Dato	Konstr./Tegnet	Godkjent	Målestokk	BYA 98.4 m <sup>2</sup> BRA 69 m <sup>2</sup>
030613	RBr		1:100	
Bustadhus Herøysundet 136 100 For Per Arne Bringedal Planteitering m/luvfri inngang				Erstatning for:
				Erstattet av:
-henvisning:		Beregning:

**Fra:** <eva.sundal@kvinnherad.kommune.no>  
**Til:** <kjell.magne.haugland@teigen.byggern.no>  
**Kopi:** <per.arne.bringedal@knett.no>  
**Sendt:** 1. juli 2013 09:24  
**Emne:** Manglande dokumentasjon - 136/100 - bustadhus - Herøysund - Per Arne Bringedal

SITUASJONSPLAN 1:500

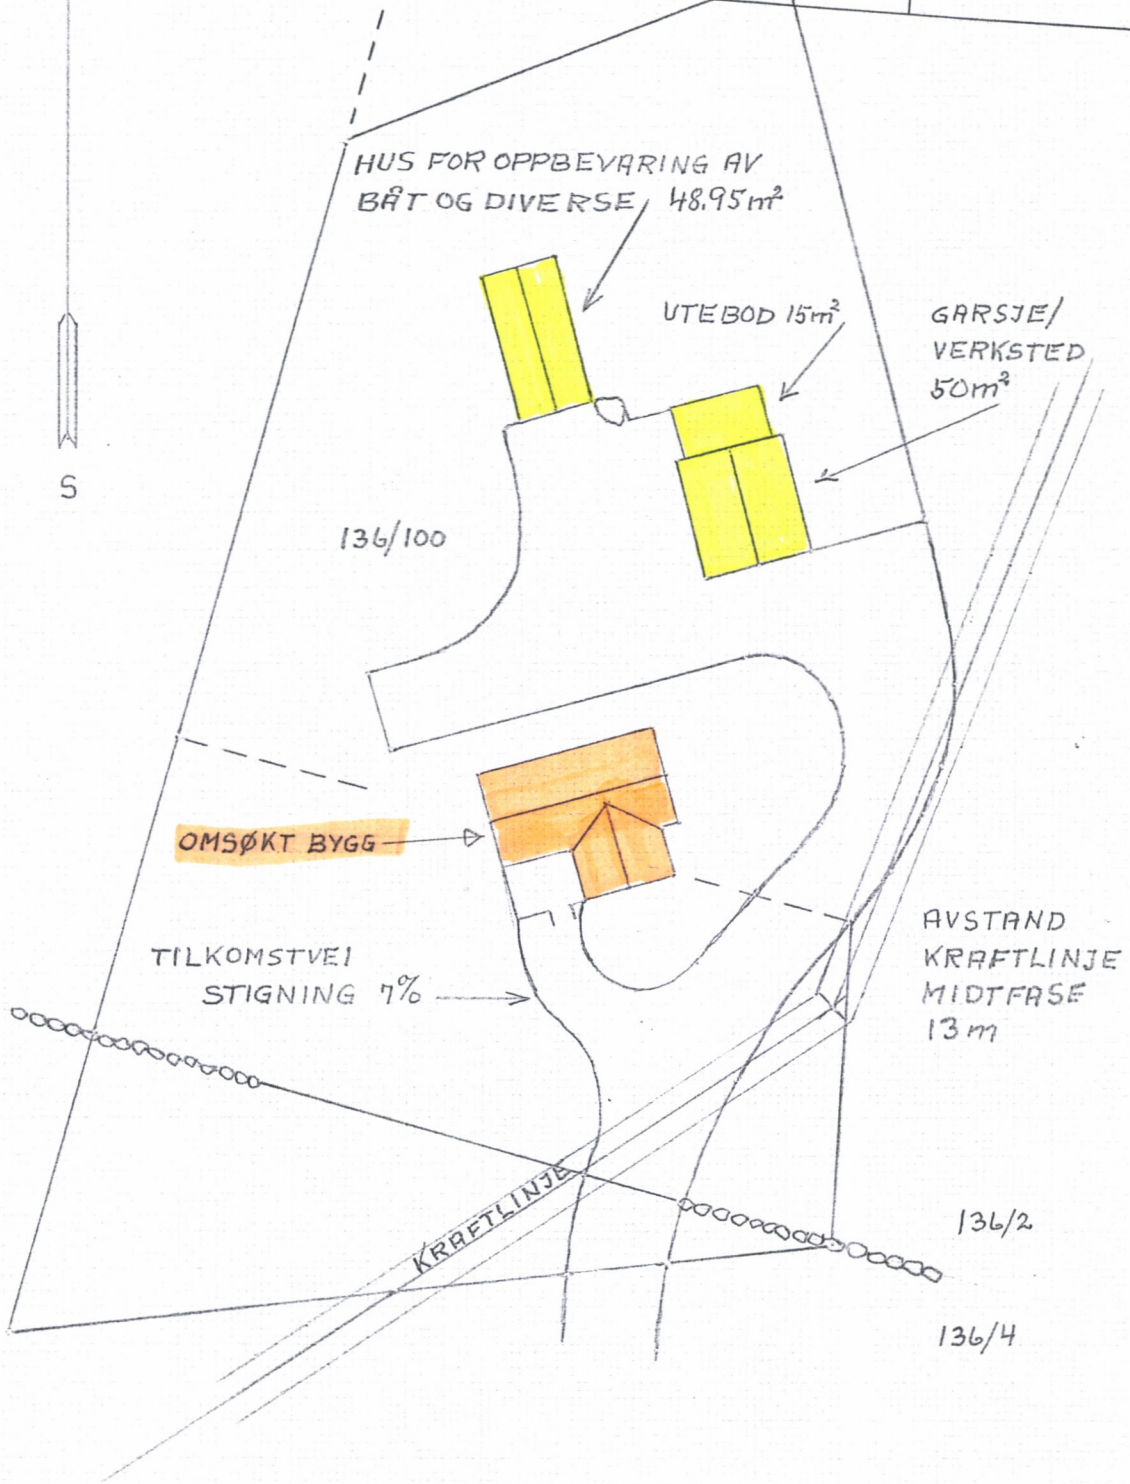
2. Bygningen /bueininga har alle funksjonar på inngangsplanet, (1 etg.) då vert det krav om tilgjengelighet. jf TEK10, kap 8

Teikningane må dokumentera trinnfri inngangsparti og stigningsforhold på tilkomstveg må påførast situasjonsplanen. For at eit unntak skal gjerast gjeldande må tomte si beskaffenheit, plassering av byggverket, adkomst vera terrengmessig vanskeleg og ikkje ha tilhøve for tilgjengelighet.

3. Alle bueiningar har krav om utebod min 5m<sup>2</sup> for oppbevaring av sykklar/sportsutstyr TEK § 12-10. Dette er ikkje vist på teikninga. Det må då dokumenterast at ein eventuelt har tilsvarande oppbevaringsplass i andre bygningar på tomte.
